Progetto per la realizzazione di impianto eolico denominato "Poggio alle Pancole" Comune di Lajatico (PI).  
 Codice della procedura 7874 data di avvio 4-1-2022.

**Progetto per la realizzazione di un impianto eolico, denominato "Poggio alle Pancole", costituito da n. 7 aerogeneratori, per una potenza complessiva pari a 42 MW, e delle rispettive opere di connessione alla RTN, da realizzarsi nel Comune di Lajatico (PI). Cod procedura 7874**

**OSSERVAZIONI – ALLEGATO 3**

DOC 1

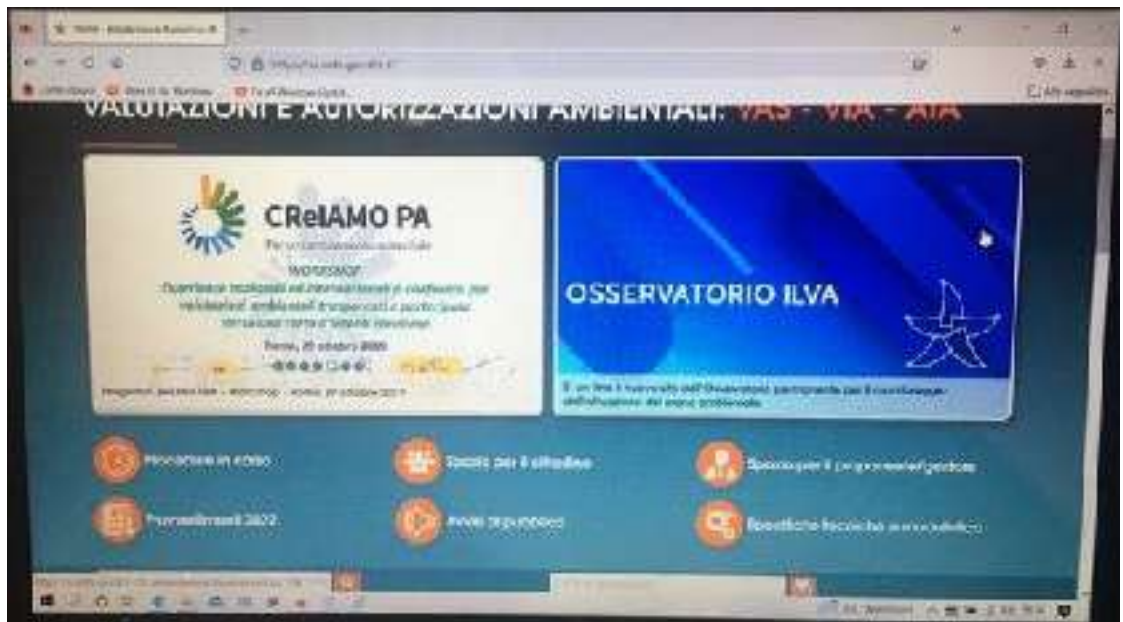
Preliminarmente, preme evidenziare che si riscontrano anomalie e scarsa trasparenza per l'accesso al sito web del MITE ove effettuare la pubblica consultazione della documentazione progettuale, a cominciare dall'AVVISO PUBBLICO che indica un link non funzionante ([www.va.minambiente.it](http://www.va.minambiente.it)) (vedi **DOC. 1**).

DOC 3

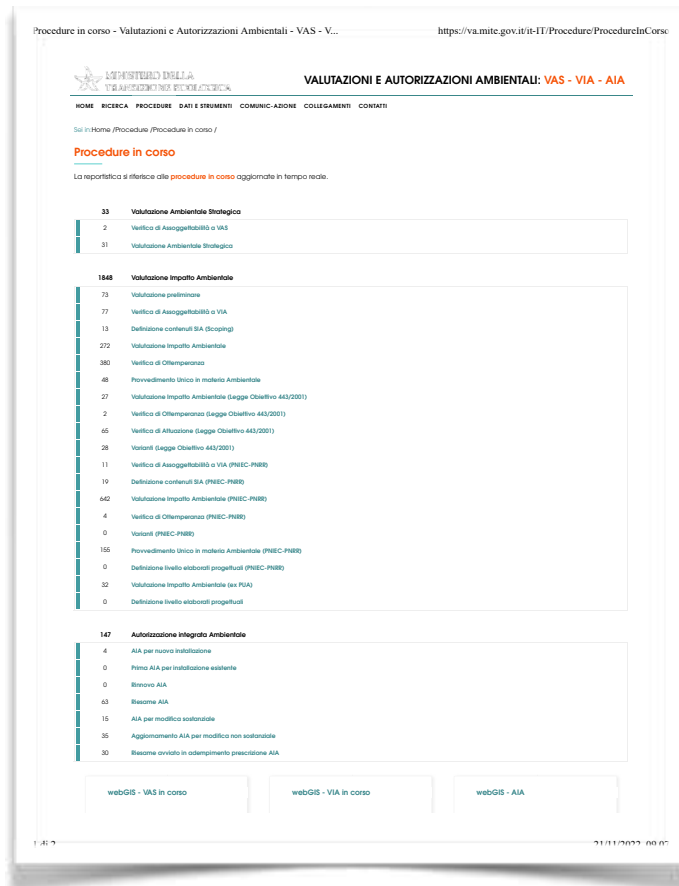
Facendo un altro percorso per accedere ai documenti del progetto e cioè cercando sul motore di ricerca il Ministero della Transizione Ecologica ed entrando nel sito web del MITE – Valutazioni e autorizzazioni ambientali - VAS-VIA-AIA e cliccando su procedure in corso (vedi **DOC. 2**), si aprono elenchi di pratiche di cui 1848 riguardanti la “Valutazione Impatto Ambientale”; in nessuna delle sottovoci compare il progetto in argomento, nemmeno tra quelle che riguardano la legge obiettivo (vedi **DOC. 3**).

DOC 4

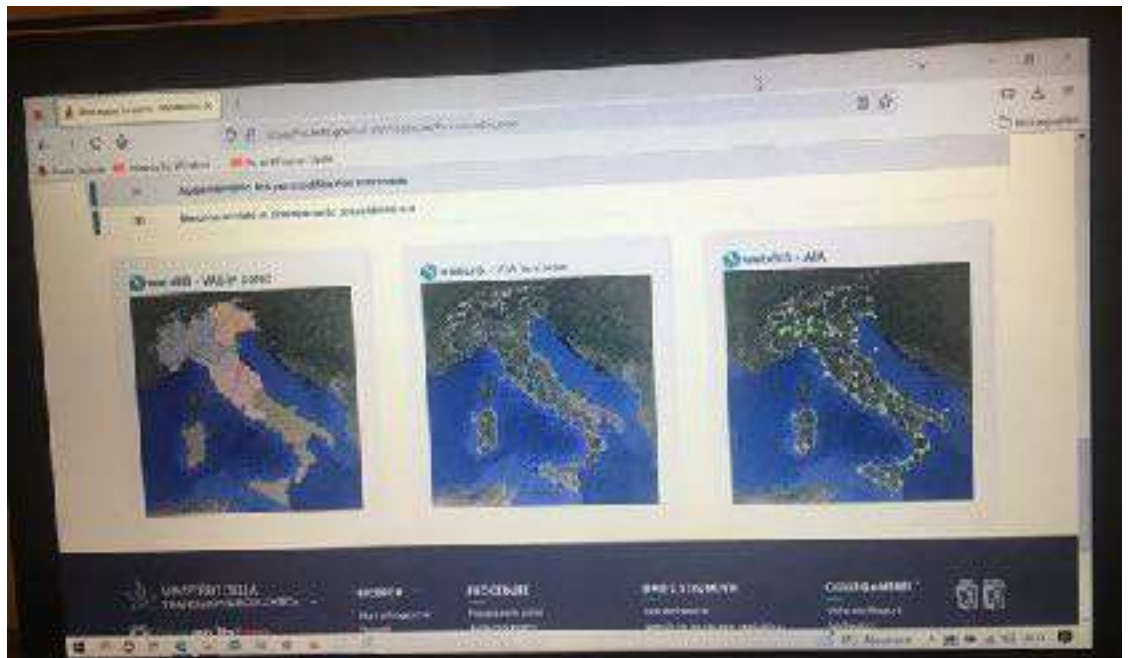
Addirittura se proviamo a reperire il progetto aprendo webGIS delle VIA in corso situato nel riquadro centrale in basso (vedi **DOC. 4**), una volta cliccato, dopo molto tempo di attesa e numerosi tentativi di accesso, ci appare la schermata con su scritto “*Errore caricamento pagine - Tempo di connessione scaduto*” (vedi **DOC. 5**).

DOC 6

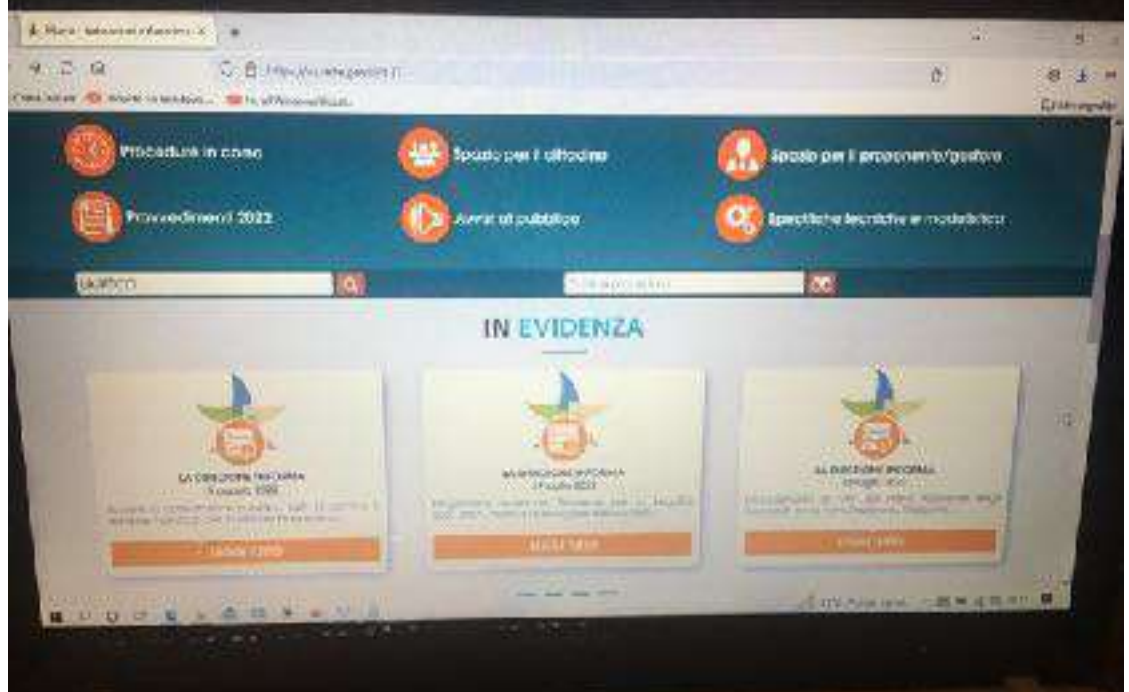
Neanche ritornando sulla home page del MITE valutazioni e autorizzazioni ambientale, nella barra in basso, scrivendo “LAJATICO” si riesce ad entrare in una pagina che contiene un elenco con il progetto in argomento: la schermata che appare dice infatti che “*Si è verificato un errore*” (vedi **DOC. 6 e 7**).

Estratto tavola 20V036\_L\_Visibilita\_Lajatico\_beni\_A1\_DEF.pdf

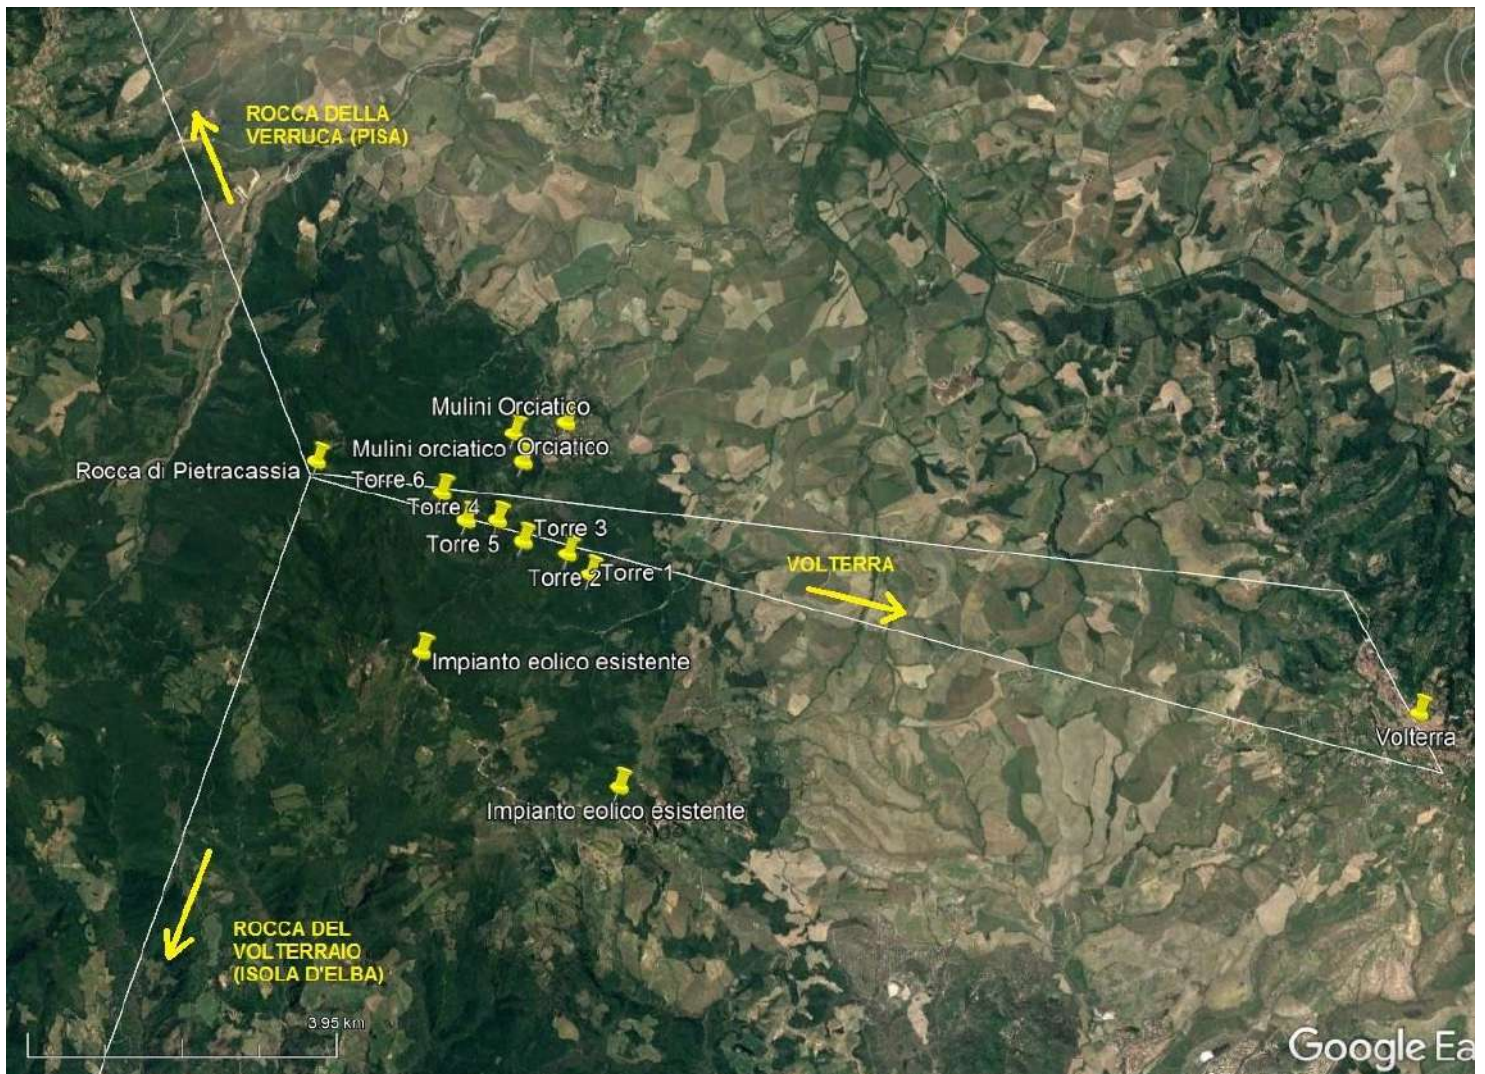
*Posizione della Rocca di Pietracassia al centro delle direttrici visive verso i Monti Pisani (rocca della Verruca), Isola d'Elba (Rocca del Volterraio), Volterra*

Il progetto del nuovo parco eolico invece è posto proprio lungo la direttrice Rocca di Pietracassia – Volterra, e le prime torri eoliche sono site ad una distanza molto ridotta dalla Rocca (meno di 2 chilometri). La realizzazione del Parco potrebbe perciò distruggere per sempre la più importante direttrice visiva storica che ancora possiamo apprezzare, con grave, insipiente e irreparabile danno al paesaggio, alla storia e alla cultura del territorio.

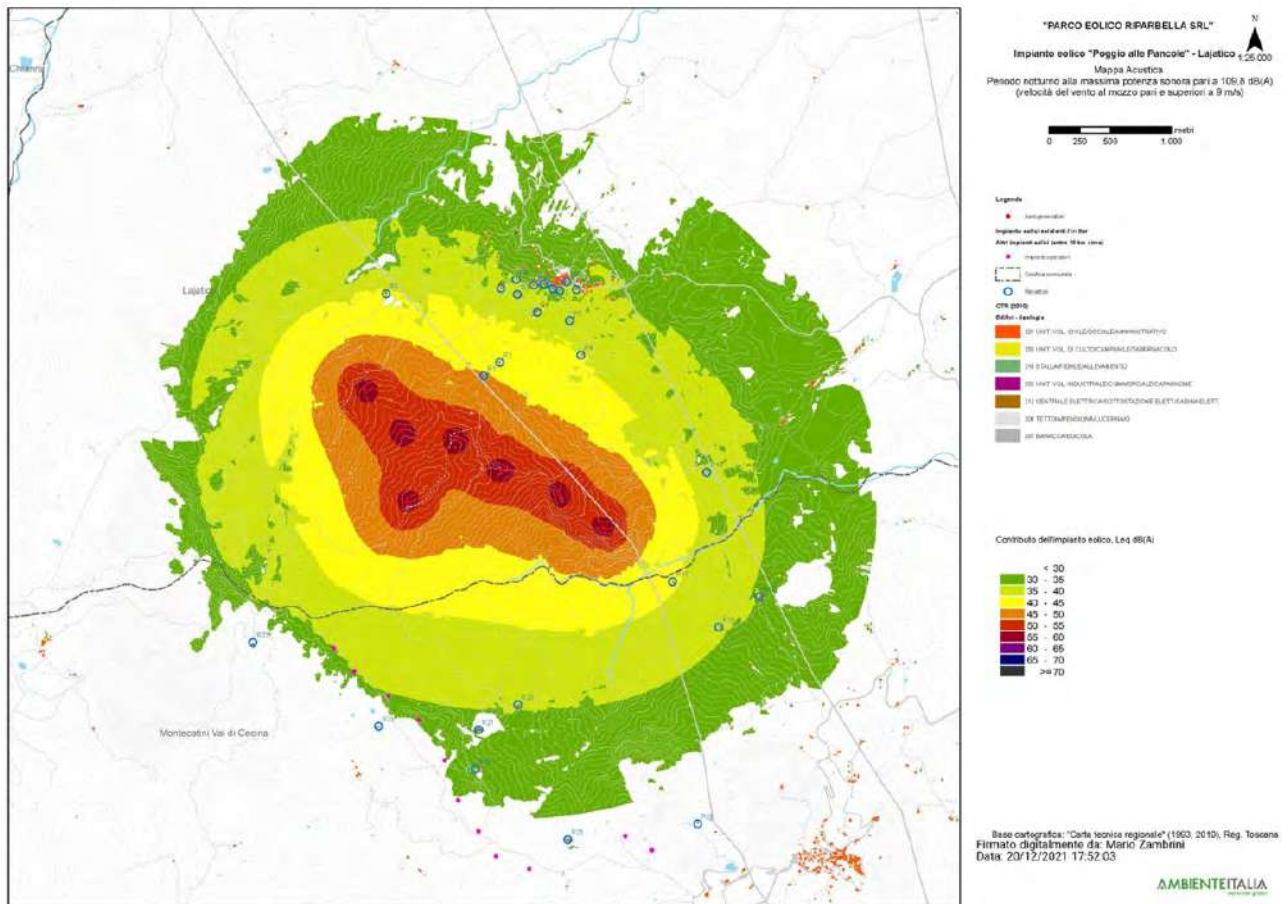
3. Nella valutazione del criterio differenziale a finestre chiuse si fa riferimento a un modello di facciata del fabbricato assolutamente non verosimile: il potere fonoisolante di un vetro 3 mm viene dichiarato 30 dB. Il potere fonoisolante di un vetro 3 mm, basta fare una veloce ricerca in letteratura, non supera i 25 dB e se ragioniamo di infisso nel suo complesso non siamo sopra i 20 dB. L'assunto della stanza 4 metri per 4 metri e volume 43 mc non è assolutamente cautelativo perché le camerette abitabili hanno superfici di calpestio inferiori ai 10 mq e volumi inferiori ai 30 mc. In ogni caso è pieno di stanze con superficie di calpestio inferiore ai 16 mq, basta una qualsiasi camera matrimoniale. La stima dell'indice dell'isolamento di facciata è quindi del tutto sovrastimata, quindi errata e porta a dichiarare che il livello di rumore ambientale a finestre chiuse è inferiore al limite di applicabilità sia di giorno che di notte. Ciò non è corretto e, in situazioni di bassa rumorosità residua come stimata/misurata dai tecnici, quando il differenziale si applica, SI SUPERA. Risulta evidente che senza l'assunto della valutazione errato dell'isolamento di facciata il criterio differenziale a finestre chiuse risulta superato.

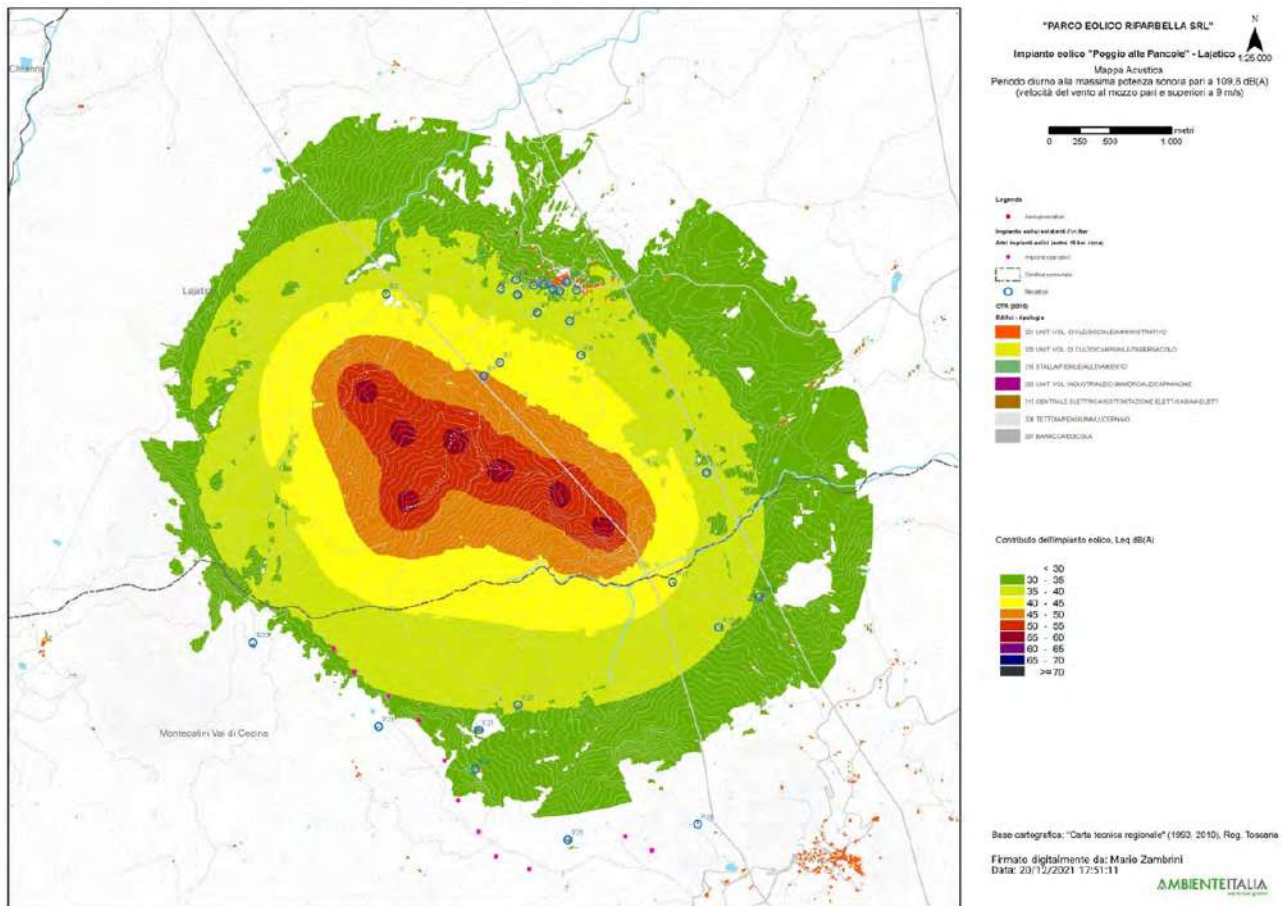
4. L'osservazione ancora più cogente riguarda l'assunto dell'abbattimento di una parete a finestre aperte pari a 10 dB. 10 dB di abbattimento, prova qualsiasi misura che si possa fare in qualsiasi situazione, può andare bene in caso di parete molto grande, di importante  $R_w$  e con finestra piccola, inferiore al 5% della superficie finestrata. Già una stanza normalissima di una cameretta con finestra 1,2x1,4, mediante misura a 1 m dalla facciata in esterno e una all'interno con fonometro a 1 m dalla finestra aperta e oltre 1 m dalle altre superfici riflettenti microfoni a 1,5 m di altezza non presenta abbattimento del rumore superiore a 6 dB, a meno di non avere all'interno un ambiente sovraccarico di arredi solo fonoassorbenti in una condizione assolutamente non realistica. Se poi ci spostiamo a una camera con una banale porta finestra da 1,2mx2,4m si perde un ulteriore dB di abbattimento e in situazioni, che esistono tranquillamente, di infissi ampi (tipo 1,8x2,4 o 2x2,4 o anche oltre) si arriva a situazioni in cui l'unico abbattimento che offre la parete è la riduzione di 3 dB dati dai coefficienti di riflessione di facciata. Coefficiente di riflessione di facciata che, oltretutto, qui non risulta valutato.

Se ne deduce che ipotizzando un abbattimento delle pareti inferiore a quello della valutazione e conforme alle stime riportate il criterio differenziale a finestre aperte si applica e SI SUPERA, sempre con riferimento ai bassi livelli di rumorosità registrati e che sono caratteristici della zona.

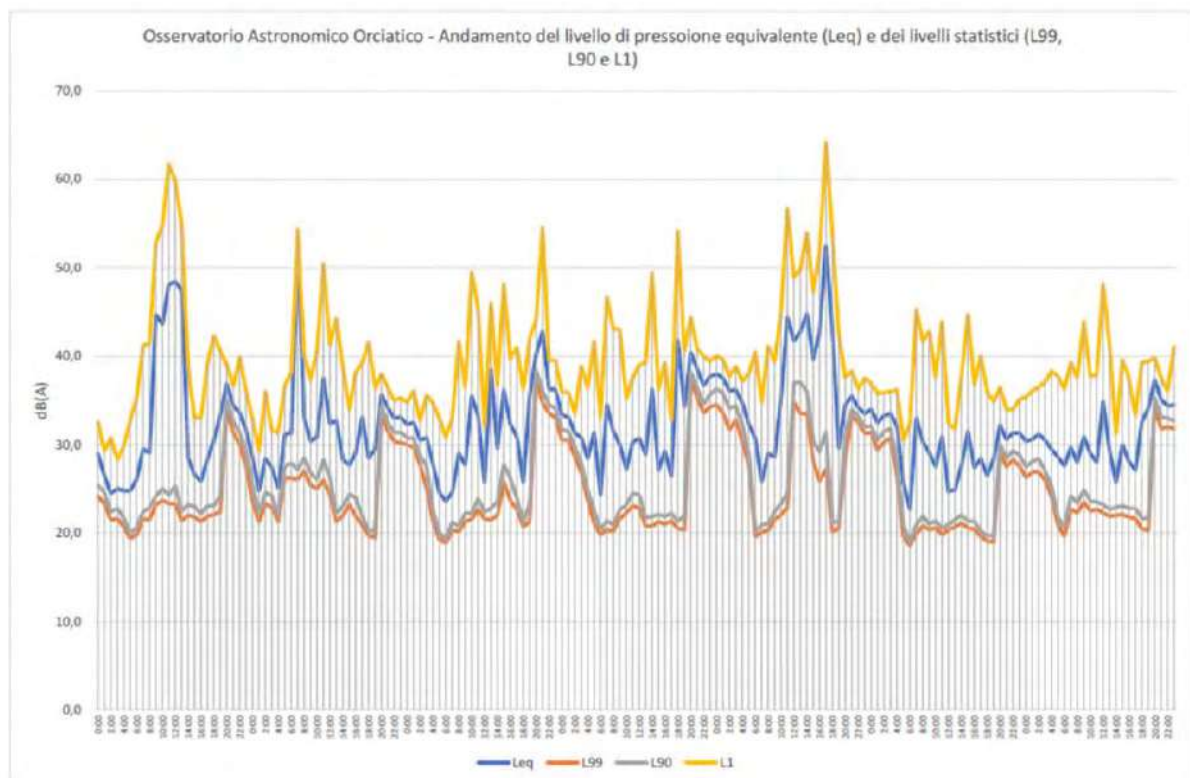
pagina 28 che in corrispondenza di livelli di pressione equivalente Leq intorno ai 45 dB(A), i livelli

di pressione istantanea L1 si aggirano intorno ai 63 e 65 dB(A) o comunque superiori a 50 dB(A) e questo per periodi di 4 e 9 ore, quindi per buona parte della giornata.
